Projet de construction du parc éolien de la
Haute-Chaudière dans la MRC du Granit

Objet : Projet de construction du Parc éolien de la Haute-Chaudière dans la MRC du Granit (3211-12-253) – Réponses complémentaires aux questions 7 à 9 du BAPE – DQ3

Réponses complémentaires aux questions reçues du BAPE le 24 février 2025

Figure 1- Masquage du terrain

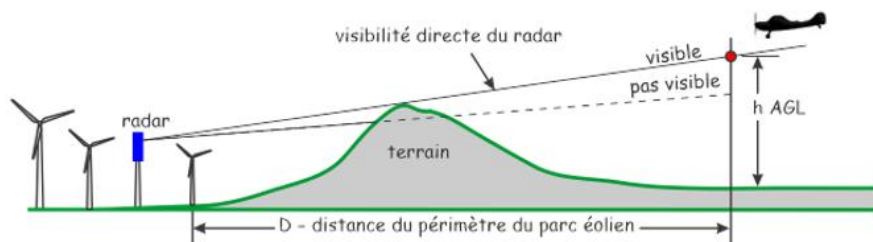
Q9 - Veuillez présenter un tableau comparatif qui présente les principales caractéristiques ainsi que les avantages et inconvénients d'un système de balisage réduisant l'intensité lumineuse prévu dans le projet et d'un système de détection d'aéronefs tel qu'InteliLIGHT.

Transport Canada a d'ailleurs publié en 2021 le circulaire d'information (CI) N 601-006 traitant de l'analyse visuelle exigée en vue de l'installation d'un SDA dans le cadre des projets éoliens. Cette analyse a pour objectif de confirmer que le système détectera avec succès les aéronefs sachant qu'il y a parfois des obstructions entre le radar et un aéronef (voir figure 1 tirée du CI N601-006).

Les résultats de l'analyse illustrent que l'installation d'un SDA dans la zone d'étude du projet ne permet pas de respecter les critères énoncés dans le Circulaire d'information (CI) N° 601-006 en lien avec la norme 621. Même si d'autres positions de radar étaient évaluées ou ajoutées à l'analyse, les sommets des hautes collines dont l'élévation est parfois supérieure à 900 m d'élévation agiraient dans tous les cas comme des obstacles importants puisque l'élévation au sol maximale d'une éolienne du projet est de 737 m.
